志賀原子力発電所2号炉 敷地周辺の地質・地質構造について

敷地周辺(海域)の断層の評価
(コメント回答)

2025年12月26日
北陸電力株式会社

<地下での形状の比較>

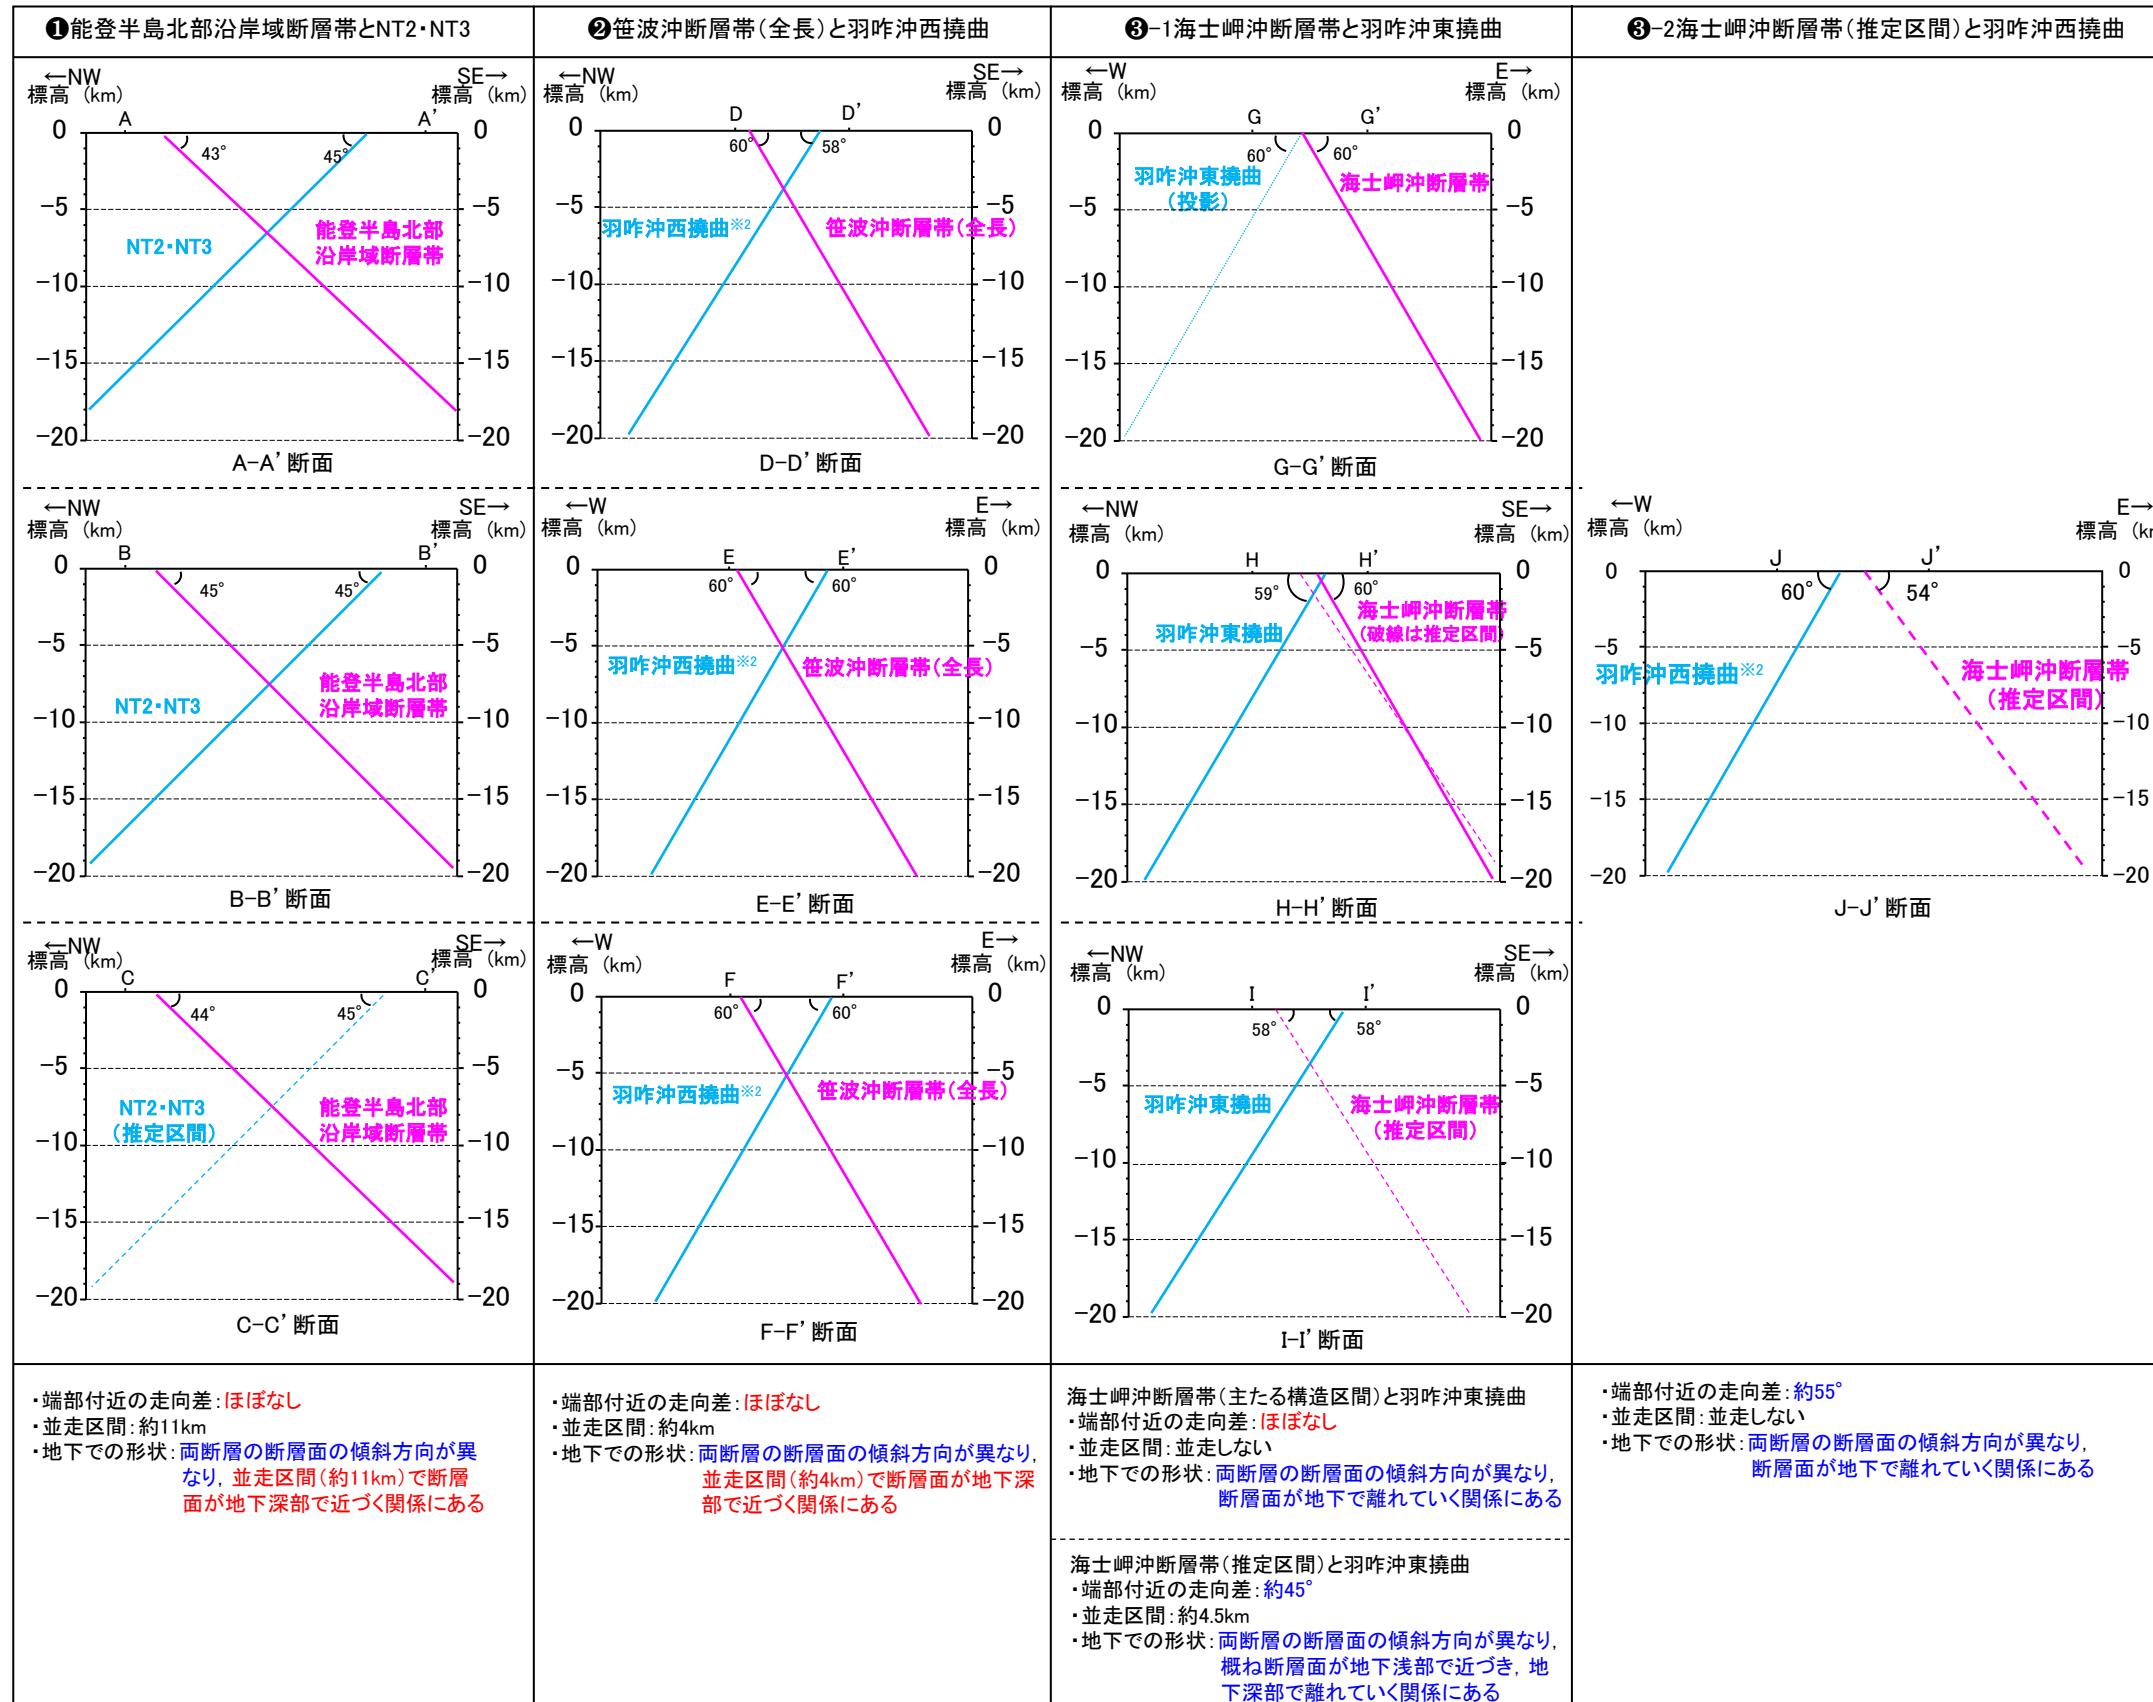
- 以上のことを踏まえ、今回連動を考慮した「②笙波沖断層帯(全長)と羽咋沖西撓曲」は、令和6年能登半島地震で同時活動した可能性がある「①能登半島北部沿岸域断層帯とNT2・NT3」と同様、地下深部で断層面が近づく関係にある(前頁)が、「③-1海士岬沖断層帯と羽咋沖東撓曲」及び「③-2海士岬沖断層帯と羽咋沖西撓曲」は、地下での形状の特徴がこれらと異なること等から、連動を考慮しないと評価した。

※1: 偽傾斜を考慮し図示。眞の傾斜は能登半島北部沿岸域断層帯とNT2・NT3は45°, 海士岬沖断層帯, 笒波沖断層帯(全長), 羽咋沖西撓曲及び羽咋沖東撓曲は60°。傾斜角については、コメントNo.83で次回以降説明予定。

※2: 羽咋沖西撓曲の傾斜角については、臨時地震観測の結果を踏まえ、地下約5km以浅は60°、地下約5km以深は45~60°と評価したが、地下での形状の検討にあたっては、60°とした(P.27, 29)。

[1] 敷地周辺断層の評価の流れ (コメントNo.85)

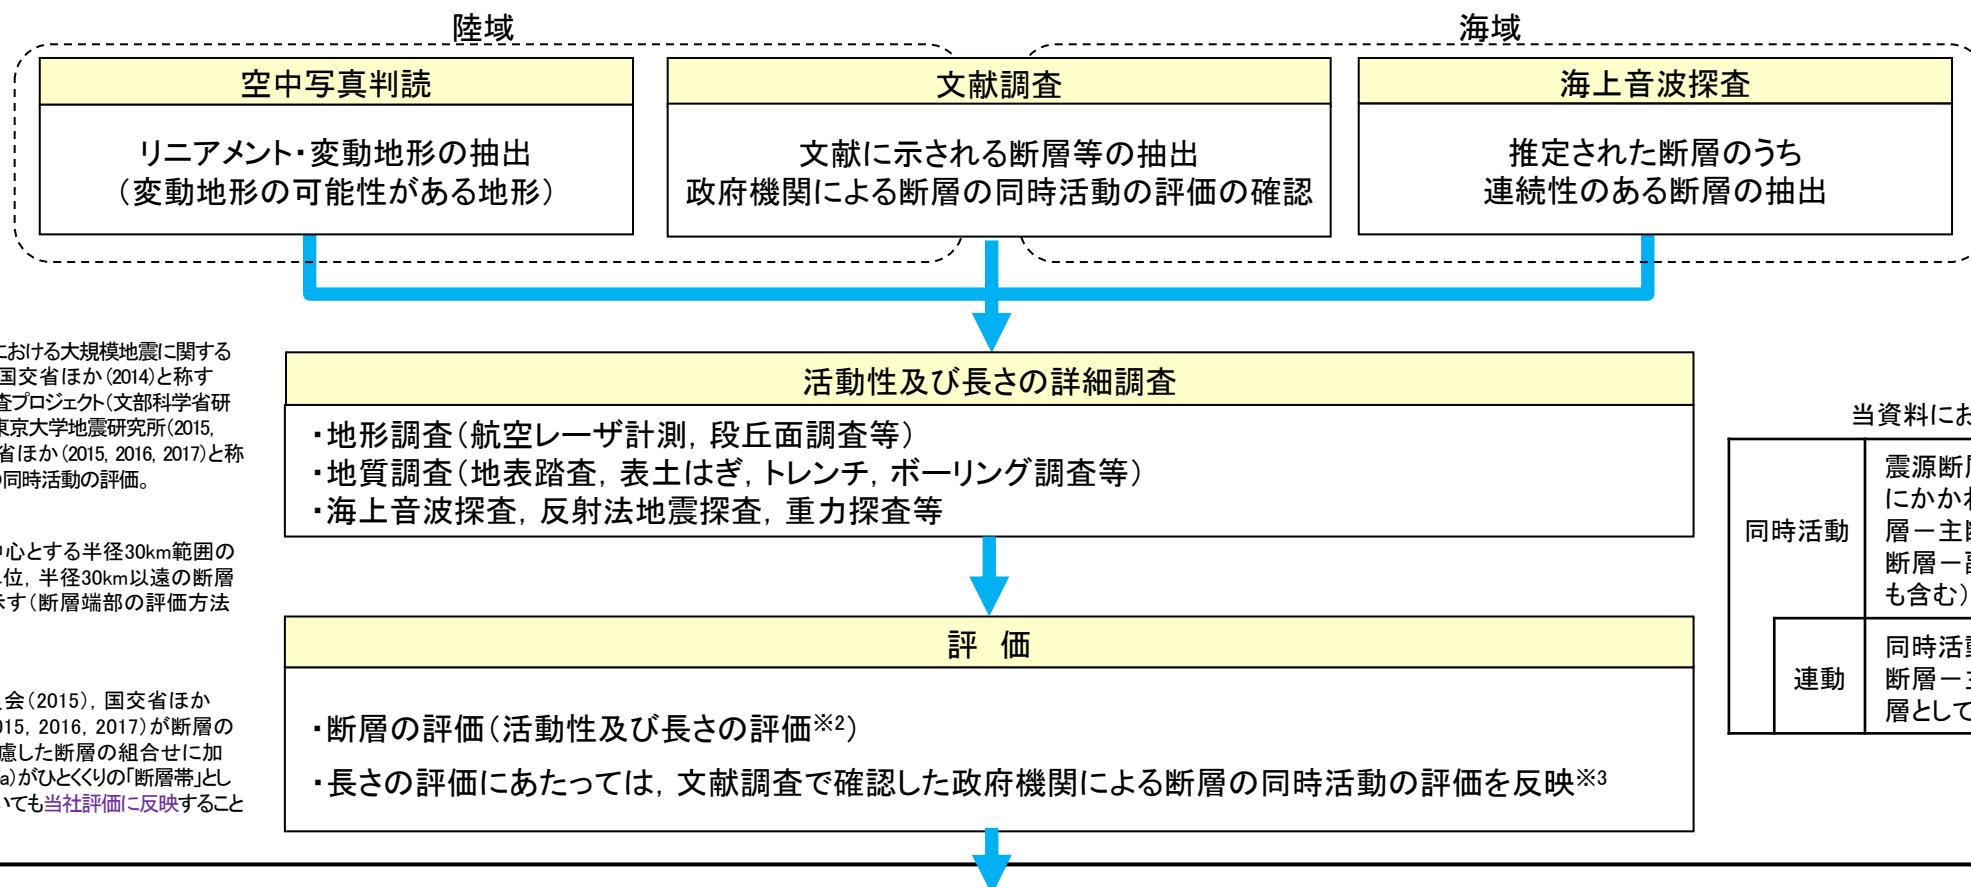
○当社による敷地周辺断層の評価の流れのうち「2. 敷地周辺の断層の評価」の「政府機関による同時活動の評価」の反映については、連動評価ではなく、断層の活動性及び長さの評価の一部とし、評価方法を適正化した。それに伴い、「3. 追加の運動評価」を「3. 運動評価」として表現を適正化した。また、活断層評価フローについても、合わせて適正化を行った(次頁)。

[2] 石川県西方沖の地震(M6.6)の震源断層
(コメントNo.81)

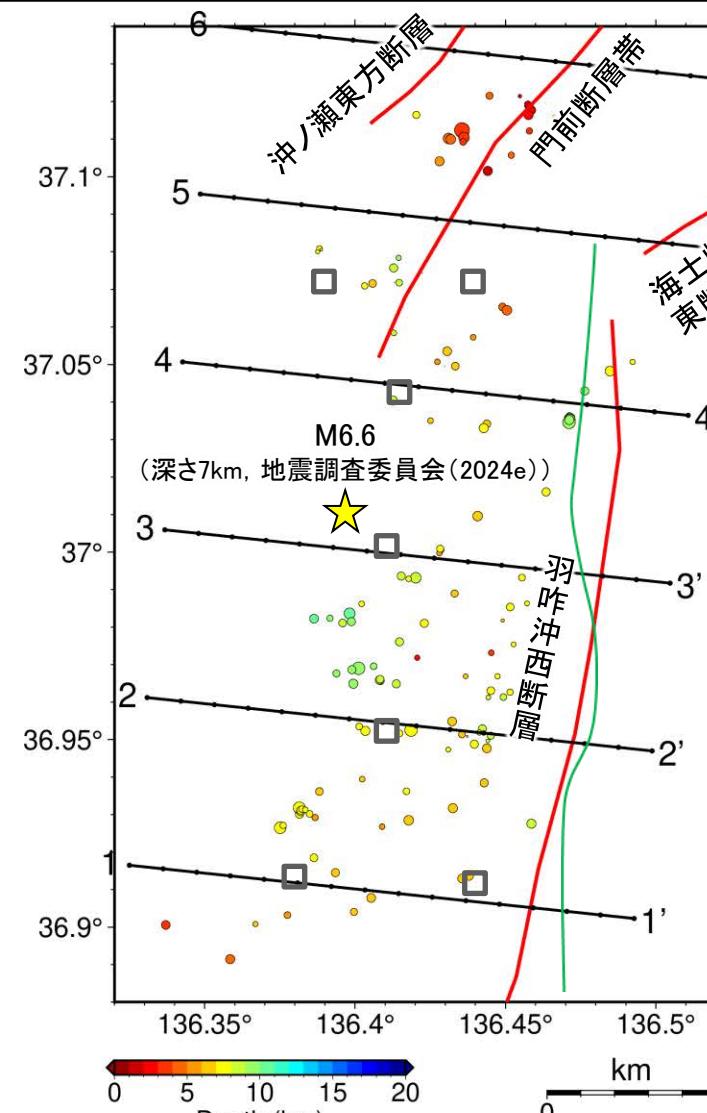
○その結果、M6.6の震源域における震源分布は概ね西傾斜であり、羽咋沖西断層※1へと連続するような震源分布を確認し(下図 ■■■)、この結果から、平松ほか(2025)は、石川県西方沖の地震は羽咋沖西断層※1の活動と考えられるとしている。

○また、平松ほか(2025)は、佐藤ほか(2014)で取得した反射法地震探査から浅部は高角(約55°)、震源分布の傾斜は約45°(下図 ■■■)であり、リストリック的な構造が示唆されるとしている。
